Autorité environnementale

Avis délibéré de l'Autorité environnementale sur le projet Normandie-Hydro de parc hydrolien pilote du Raz Blanchard et son raccordement électrique (50)

n°Ae : 2016-004bis

Figure 5 : tracé du câble de raccordement électrique terrestre depuis la jonction d'atterrage jusqu'au poste de livraison électrique (source : Etude d'impact)

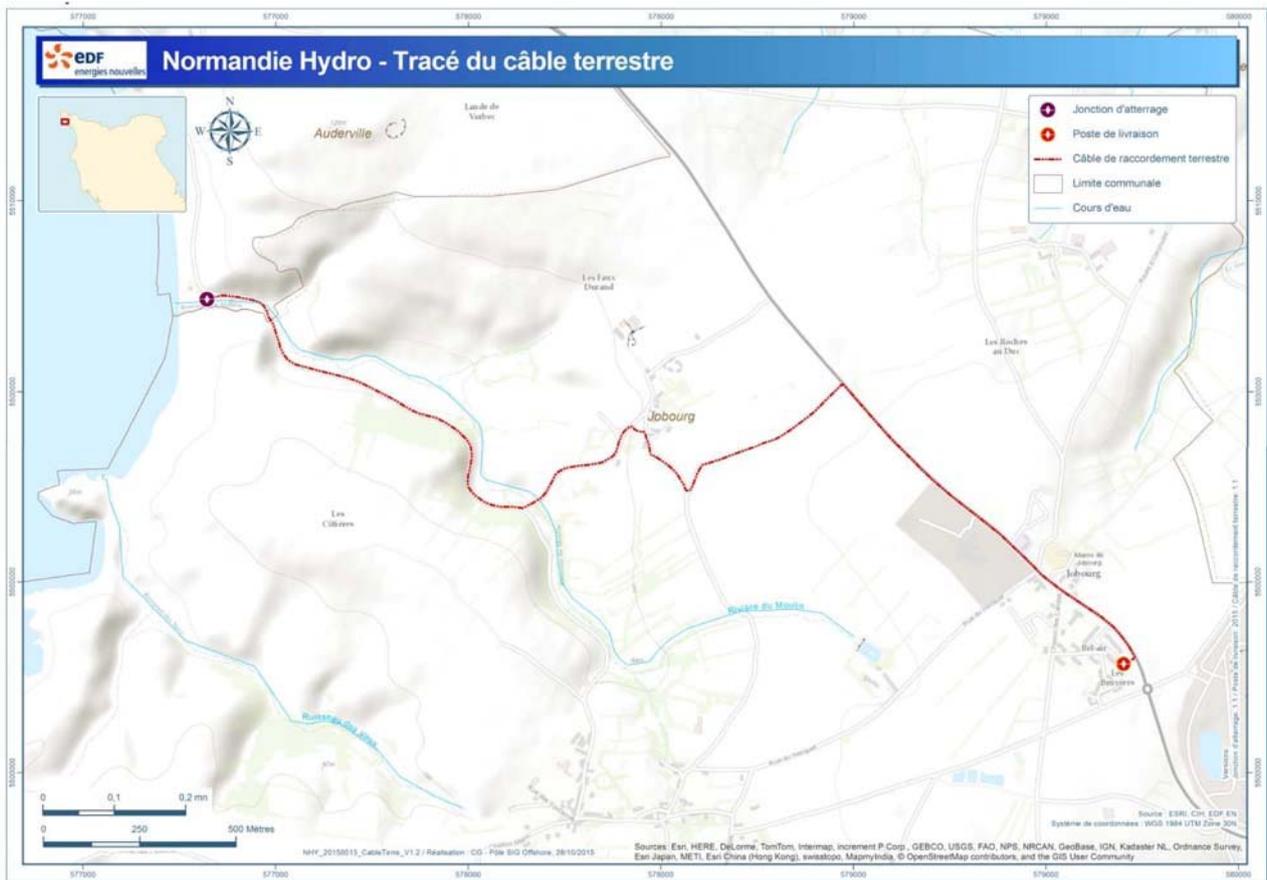
L'Ae relève que le transport de l'électricité produite jusqu'au réseau de distribution d'électricité supposera nécessairement la création d'une nouvelle ligne¹⁹ entre le poste de livraison de Jobourg (à construire) et le poste de transformation existant du Bacchus (commune de Sainte Croix-Hague). Dès lors qu'il n'est pas possible d'atteindre les objectifs du projet sans ces travaux nouveaux, l'Ae souligne que ces derniers font partie du projet et doivent être couverts par l'étude d'impact, même si la longueur du tracé entre Jobourg et le Bacchus est inférieure au seuil rendant obligatoire une étude d'impact au titre de ce seul raccordement. ERDF a précisé oralement aux rapporteurs que la nouvelle ligne sera enterrée sous la voirie publique, ce qui réduit *a priori* significativement les impacts, sans pouvoir néanmoins exempter de prendre en compte ce raccordement dans l'étude d'impact²⁰.

L'Ae recommande de compléter la définition du projet faisant l'objet d'une étude d'impact et d'une évaluation des incidences Natura 2000, par le raccordement entre le poste de Jobourg et le poste du Bacchus.
